LOM PRAHA

ZÁVAZNÝ BULLETIN č.:

M 332/70a
M 332A/2a
M 332AK/1a
M 137A/15a
M 137AZ/10a
M 337/81a
M 337A/9a
M 337AK/6a
M 337AK.1/1a
M 132A/1a
M 132AK/1a

Týká se: Používání hlavy válce Sc 2706 s označením "Z" spolu se speciálními podložkami matice šroubu válce Sc 1504R na všech typech a verzích shora uvedených motorů.

ZNAČENÍ UPRAVENÉ HLAVY VÁLCE
DLE KsM-LOM/KPM-PK 17

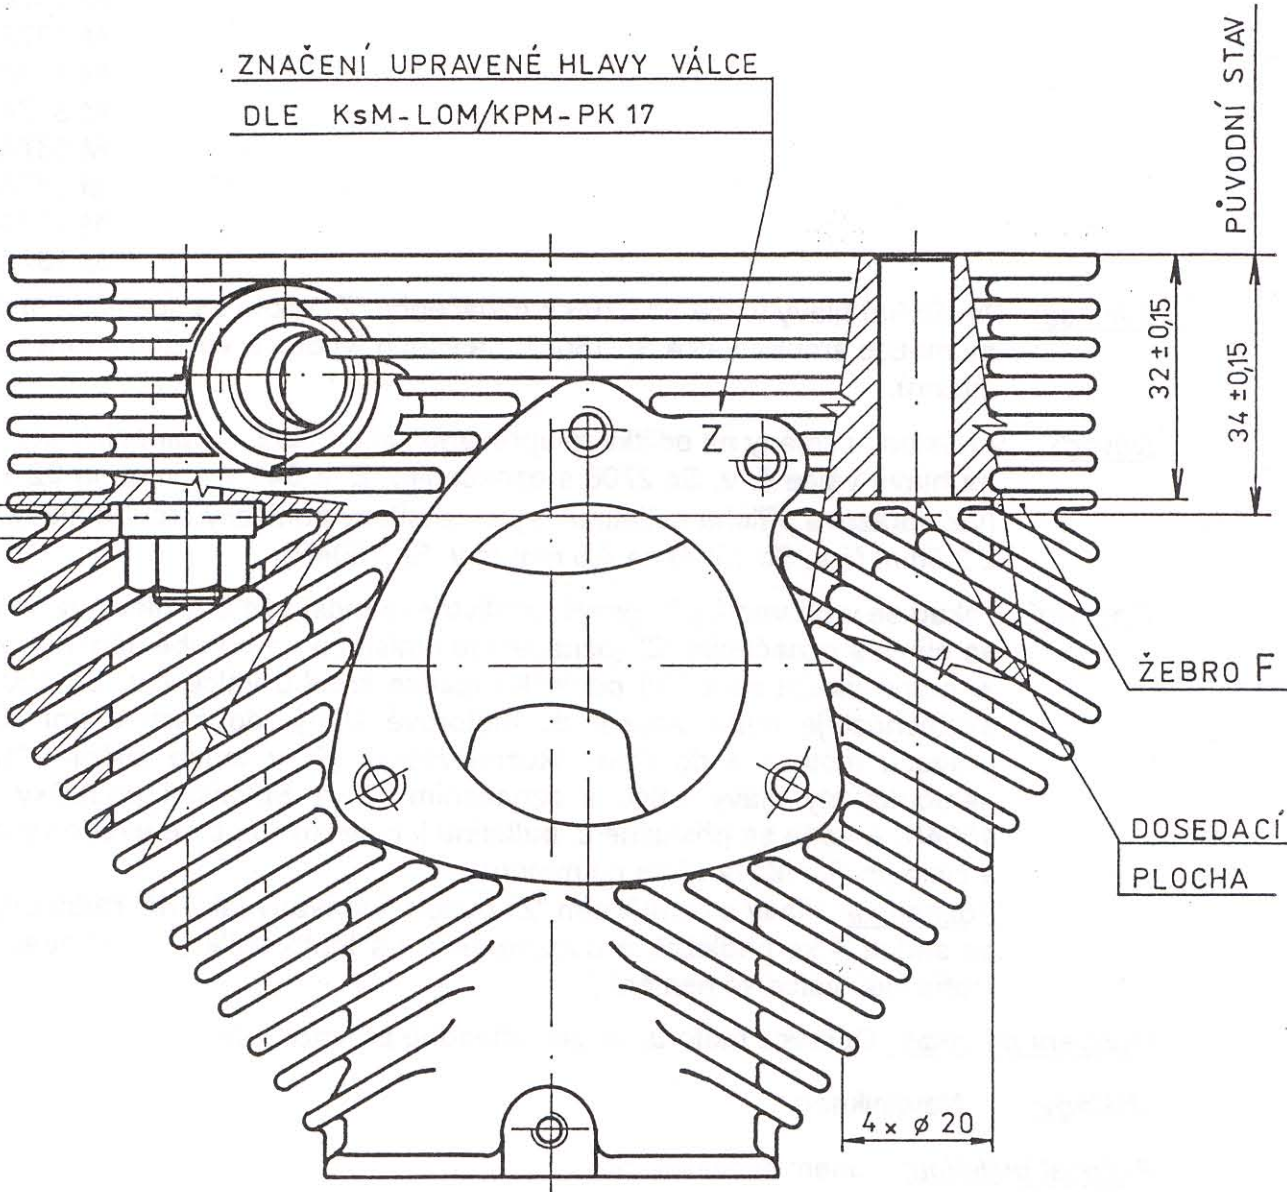
Důvod: V důsledku změny na odlitku je upraveno zahlobení 4 upínacích děr \varnothing 20mm na hlavě válce č. v. Sc 2706 s označením "Z" z $34 \pm 0,15$ mm na $32 \pm 0,15$ mm (viz obrazová příloha bulletinu) a jsou zesíleny podložky šroubu hlavy válce z 2,5mm (č.v. Sc 1504) na 4,5 mm (č.v. Sc 1504R).

Sc 1504R
4,5
2,5
(Sc 1504 PŮVODNÍ STAV)

Opatření: Pokud se v provozu, při opravě, vyskytne nutnost výměny hlavy válce a použije se hlava s označením "Z" (označení je umístěno na přírubě sání hlavy válce), je nutné použít speciální podložku matice šroubu válce č.v. Sc 1504R. Tuto skutečnost je nutné zapsat do motorové knihy, do části denní záznamník provozu motoru a do části "Různé záznamy", v tomto znění : "Na motor namontovány hlavy válců s označením "Z" a Speciální podložky č. v. Sc 1504R. (uvede se příslušné č. bulletinu k motoru). Dále se uvede výrobní číslo a číslo pozice hlavy válce na motoru.

Poznámka: Hlavy s označením "Z" budou dodávány jako náhradní díly vždy se sadou 4 ks podložek a upozorněním na tento bulletin. Uťahovací moment matic hlav válce se nemění.
